Thermische schil rond gemeenschappelijke verkeersruimten

Advies 2402

Trefwoorden: Bbl, woongebouw, gelijkwaardigheid, nieuwbouw, thermische isolatie, energieprestatie
Datum: 5 juni 2024
Status: Definitief

Figuur 1 Begane grond en eerste verdieping situatie 1 waarin de gemeenschappelijke verkeersruimten buiten de thermische schil zijn gelegen. (aangegeven met rode lijn). De ongeïsoleerde fietsenstalling is aangegeven met een blauw vlak.

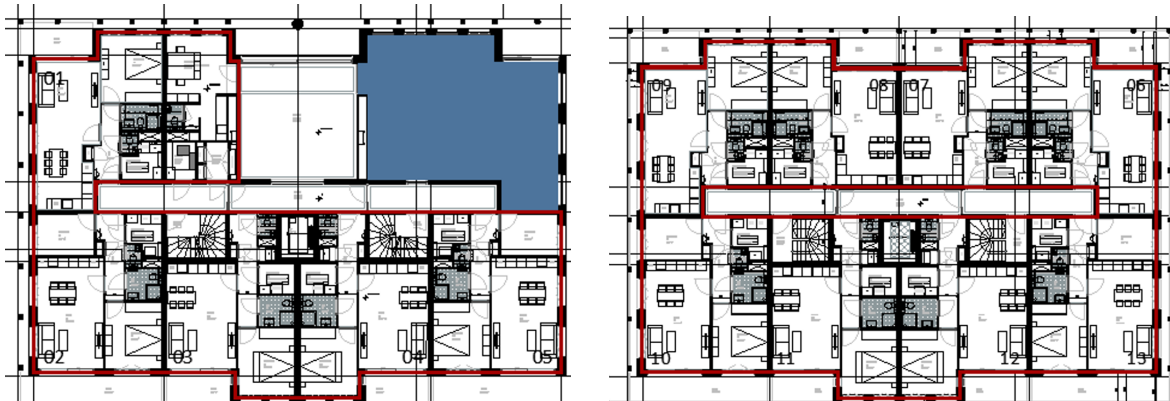
In de eerste opzet, waarin de gemeenschappelijke verkeersruimten buiten de thermische schil worden gelaten, worden de scheidings van de appartementen naar de gemeenschappelijke verkeersruimten geïsoleerd met de in

artikel 4.152 lid 8 genoemde R_c -waarde van $4,7 \text{ m}^2\text{K}/\text{W}$. De scheidingen van de gemeenschappelijke verkeersruimten die aan buiten grenzen, blijven ongeïsoleerd. Van deze situatie is, conform NTA 8800, een BENG-berekening opgesteld waaraan de primaire energiebehoefte (BENG 1) onder de vereiste $65 \text{ kWh}/(\text{m}^2\cdot\text{jr})$ blijft, de primaire fossiele energie (BENG 2) onder de vereiste $50 \text{ kWh}/(\text{m}^2\cdot\text{jr})$ blijft en het aandeel hernieuwbare energie (BENG 3) ruim boven de eis van 40% komt.

In de tweede opzet wordt de thermische schil volledig buitenom gelegd, met uitzondering van de fietsenstalling. De entree en de corridor liggen binnen de thermische schil. De scheidingen van de appartementen aan de gemeenschappelijke verkeersruimten worden niet-geïsoleerd. De scheidingen van de gemeenschappelijke verkeersruimten aan buiten worden geïsoleerd conform artikel 4.152 en voorzien van geïsoleerde beglazing. Van deze situatie is, conform NTA 8800, eveneens een BENG-berekening opgesteld waaraan de primaire energiebehoefte (BENG 1) onder de vereiste $65 \text{ kWh}/(\text{m}^2\cdot\text{jr})$ blijft, de primaire fossiele energie (BENG 2) onder de vereiste $50 \text{ kWh}/(\text{m}^2\cdot\text{jr})$ blijft en het aandeel hernieuwbare energie (BENG 3) ruim boven de eis van 40% komt.

Nee, niet voldaan wordt aan de eisen voor thermische isolatie (artikelen 4.152 en mogelijk 4.153). De aangeleverde onderbouwing geeft geen inzicht in de uitgangspunten die zijn gehanteerd in de BENG-berekening en hoe hiermee is geanticipeerd op het niet voldoen aan bovengenoemde eisen. De ATGB kan daardoor niet beoordelen of een gelijke mate van energiezuinigheid wordt gerealiseerd.

Nee, er zijn geen gegevens aangeleverd over de opbouw van de hier bedoelde inwendige scheidingsconstructie, waardoor niet duidelijk is wat de maatregel, bij de afwijking van deze regel, tot een gelijkwaardige maatregel maakt.
